### **Probeweise Umdrehung des Einfahrtverbots in der Leipziger Straße zwischen Dresdener Straße und Herzogenauracher Damm**

## Mitteilung zur Kenntnis

Vorlagennummer:  
32-1/047/2016

**Umdrehung Einfahrverbot Leipziger Straße  
von Nord nach Süd**

**Detailplan  
Einmündung Dresdener-/Leipziger Straße**

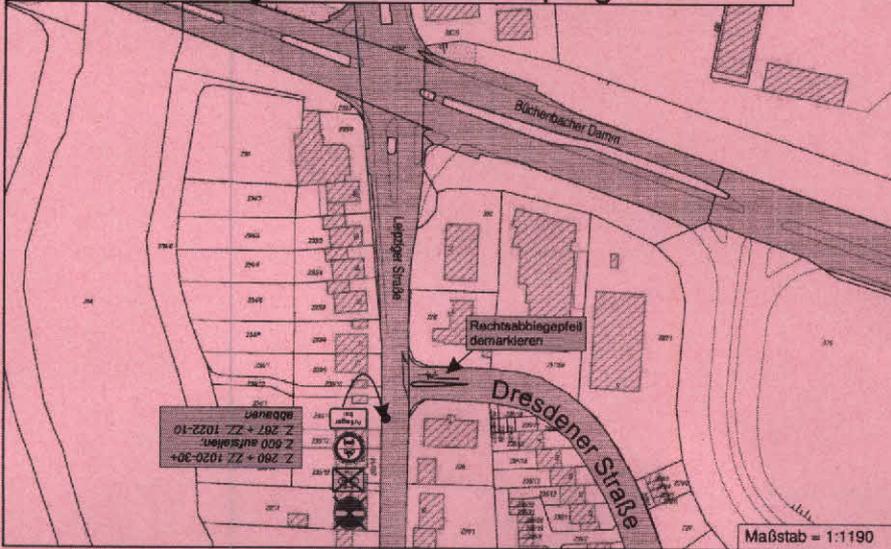
Z. 267 + ZZ. 1022-10+ Z. 600  
Leipziger Straße beidseitig aufstellen;  
bestehende Sperreschilderung  
Z. 260 + 2 x ZZ. abbauen

Z. 214, 201 +  
ZZ. 1022-10  
aufstellen

Z. 214, 10 +  
ZZ. 1022-10  
aufstellen
